DETERMINAZIONE DEL DIRIGENTE SERVIZIO VIA/VINCA 17 aprile 2025, n. 169

[ID VIP 13230] - Parco eolico denominato "POGGIO IMPERIALE", costituito da 6 aerogeneratori di potenza nominale pari a 6,8 MW, per una potenza complessiva di 40,8 MW, ricadente nei Comuni di Apricena (FG) e Poggio Imperiale (FG), incluse le opportune opere di connessione alla RTN.

Istanza per il rilascio del Provvedimento di VIA statale ex art. 23 del D.lgs. n. 152/2006 e ss.mm.ii.

Relazione tecnica a supporto dell'istruttoria sul progetto
ID_VIP 13230

Figura 6 – Stralcio PPTR Regione Puglia Regione Puglia secondo quanto riportato nell'elaborato "A.31_Planimetria_vincoli-PPTR"

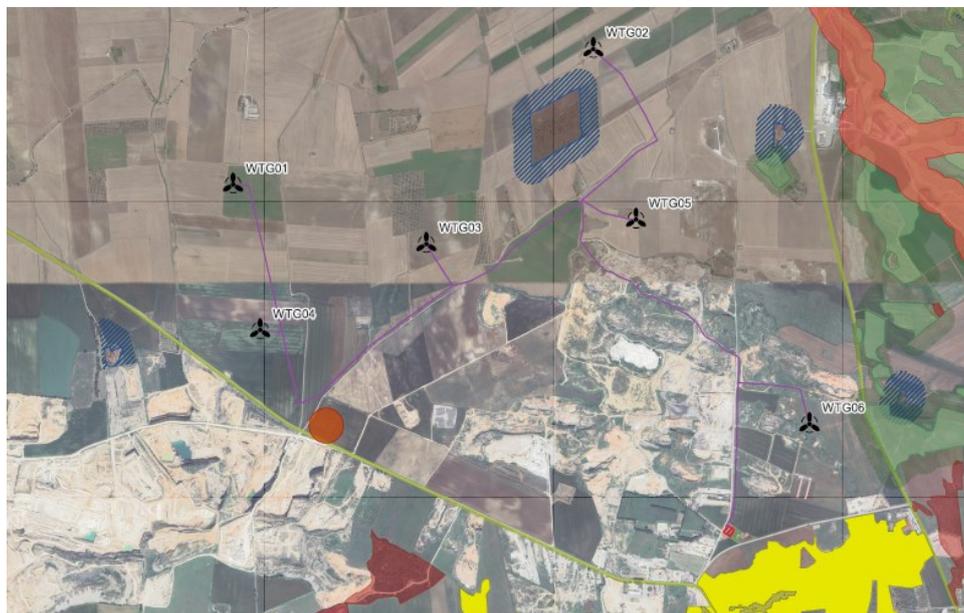
L'area dell'impianto **NON RICADE** in aree vincolate ai sensi del Piano Paesaggistico Territoriale Regionale.

Figura 8 – Area Buffer 10 km. Fonte: elaborato "E.30_Carta_impianti-FER"

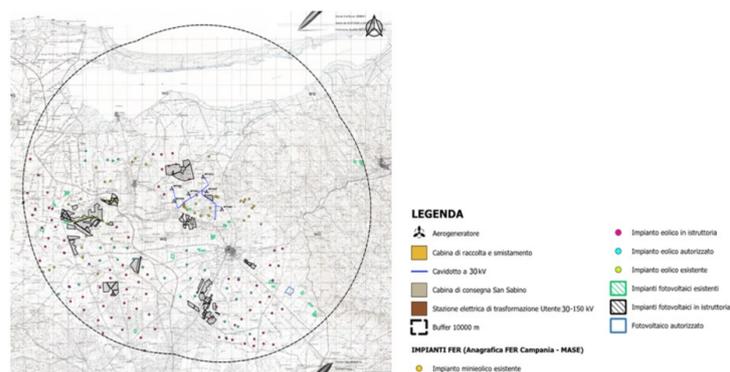
- **Distanza minima tra parchi eolici di 50 volte l'altezza massima della turbina più vicina (per evitare l'effetto selva)**

Questo parametro non è rispettato poiché nel raggio di 10 Km sono presenti numerosi impianti esistenti, autorizzati e con iter di autorizzazione in corso. In merito, il proponente classifica gli impianti esistenti come "minieolici", in realtà sono aerogeneratori con altezza al mozzo di 90 m e rotore con diametro di 30-50 metri. La figura sottostante rappresenta gli altri impianti presenti nell'area di Buffer di 10 km.

Figura 9 – Criticità dovuta alla presenza di un impianto già autorizzato. Fonte: elaborato "A.23_Impatto_acustico_esercizio"

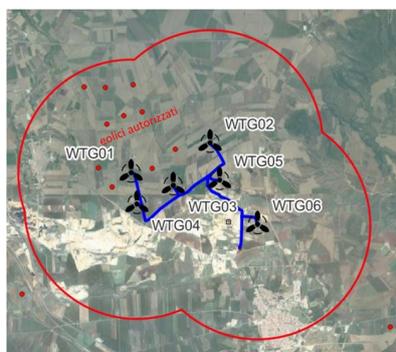
Tra i documenti allegati all'istanza dal proponente, non è presente uno studio dell'impatto Cumulativo in Area Buffer di 20 Km, ma esclusivamente la carta dell'intervisibilità del solo progetto nel Buffer di 20 Km. In particolare, si segnala la presenza di un Impianto eolico già autorizzato in area limitrofa all'impianto in progetto:

Figura 10 –Distanza tra gli aerogeneratori. Fonte: elaborato "E.26_Carta_distanza tra aerogeneratori"

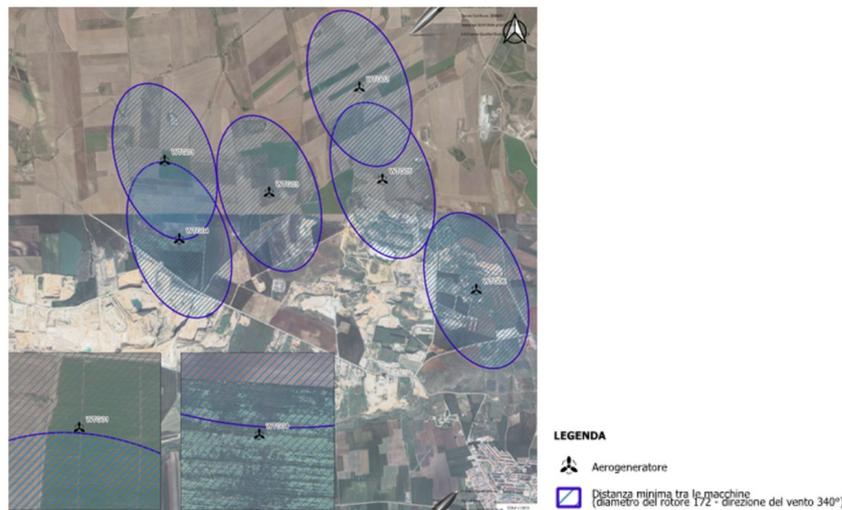
- **Distanza minima tra aerogeneratori di 5-7 volte il diametro dell’aerogeneratore in direzione del vento prevalente e 3-5 in direzione perpendicolare**

Il requisito di distanza **non è rispettato** fra gli aerogeneratori WTG01-WTG04 e WTG02-WTG05; essi sono posti alla distanza inferiore a quella minima di 5 volte il diametro (5x200 m= 1.000 m) nella direzione del vento prevalente proveniente da Sud-Ovest, come dichiarato dallo stesso proponente e mostrato nella tabella e dalla figura seguenti:

Figura 11 – Distanza dai centri abitati. Fonte: elaborato "E.27_Tavola_distanza_centri-abitati"

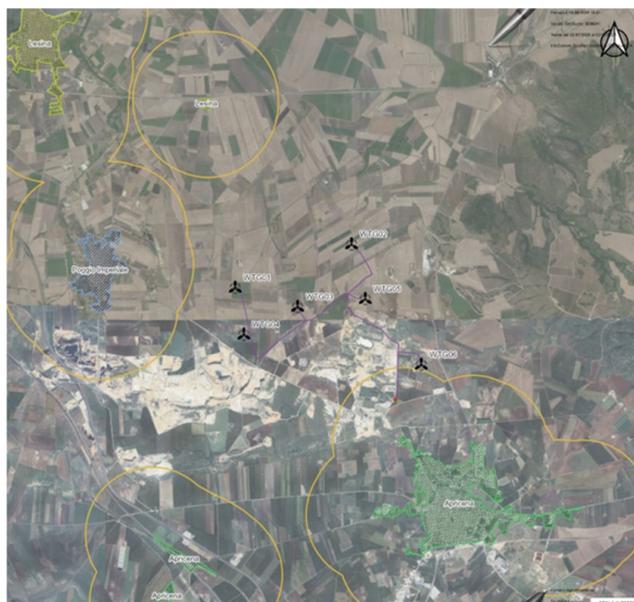
In base al Punto 5.3 dell'All.4 del D.M. del 10.09.2010, le distanze degli aerogeneratori dai centri abitati sembrano rispettose del limite del raggio di $6 \times 200 \text{ m} = 1200,00 \text{ m}$. Gli Aerogeneratori più vicini ai centri abitati sono: WTG05 dista 1.473,50 m da Apricena; WTG01 dista 2.069,30 m da Poggio Imperiale; WTG04 dista 2.513,40 da Poggio imperiale.

In riferimento alle Linee Guida Regione Puglia che stabiliscono che "ogni turbina eolica dovrà distare almeno 15 volte il diametro dell'elica dal confine dell'area edificabile del centro urbano così come definita dal P.d.F. o dal P.R.G. in vigore al momento del rilascio della autorizzazione all'installazione, tale distanza non potrà comunque essere inferiore a 1,00 km", dove $15 \times 200 = 3.000 \text{ m}$, consegue che gli aerogeneratori sopra riportati risultano incoerenti con il vincolo.

Figura 12: Presenza di recettori sensibili nel buffer dell'impianto. Fonte: elaborato "A.23_Impatto_acustico_esercizio"

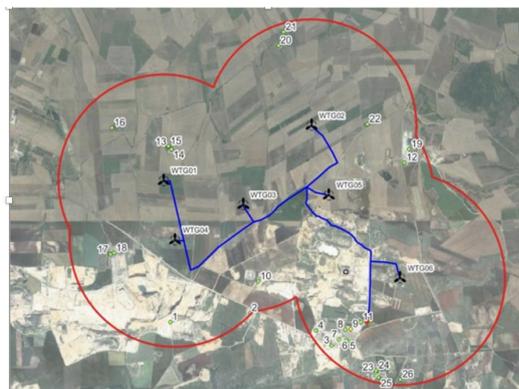
Dall'analisi dell'Allegato "A.23_Impatto_acustico_esercizio", si rileva che, nel raggio di 1,5 km sono presenti n. 26 ricettori per i quali vengono riportati le coordinate ed i dati catastali ed emerge che alcuni ricettori distano dagli aerogeneratori meno di 500m.

Questi ricettori sono vulnerabili e non esenti da rischio per questo tipo di incidente. Per cui le posizioni degli aerogeneratori **non sono coerenti** con la sicurezza dei fabbricati ai fini di questo tipo di incidente.
